ALLEGATO A  
AL DECRETO n. 656 del -7 LUG. 2020**REGIONE DEL VENETO**COMITATO TECNICO REGIONALE V. I. A.  
(L.R. 18 febbraio 2016, n. 4)**Parere n. 103 del 11/03/2020**

**Oggetto: Idralpina Srl – Impianto idroelettrico sul Canale Diversivo di Valeggio  
Comune di localizzazione: Valeggio sul Mincio (VR).  
Procedura di VIA nell'ambito del Procedimento unico di autorizzazione per  
impianti idroelettrici, ai sensi del D.Lgs 387/2003 e della DGR 1628/2015 (ai sensi  
del D.Lgs. 152/2006 e ss.mm.ii., della L.R. n. 4/2016 e della DGR n. 568/2018).  
Codice progetto: 68/2018.**

Tabella 11: cronoprogramma lavori

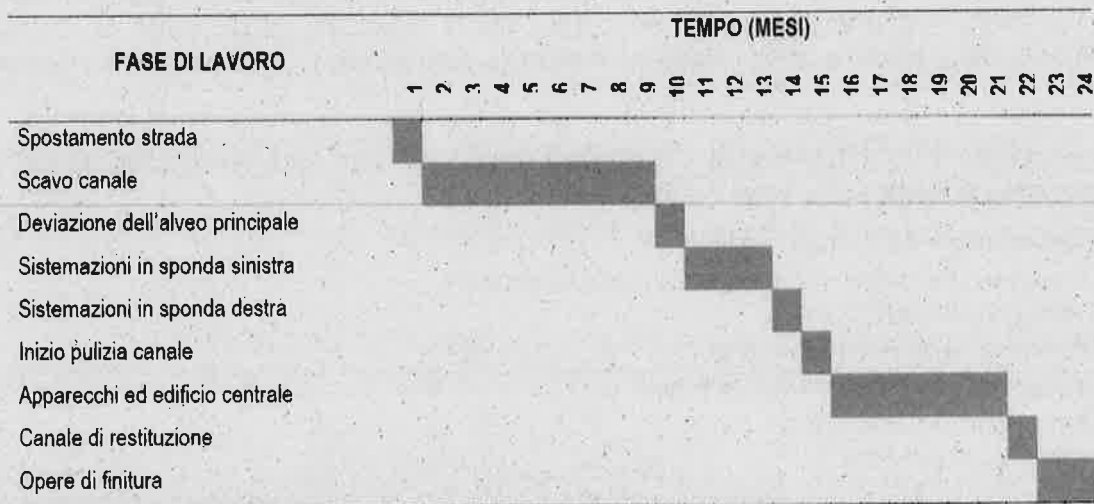
Non sono chiari i quantitativi elencati nella tabella di pag. 59. Inoltre, secondo l'art. 24 del DPR 120/17, anche per il riutilizzo nello stesso sito serve un "Piano preliminare di utilizzo in sito ....", con analisi dei terreni.
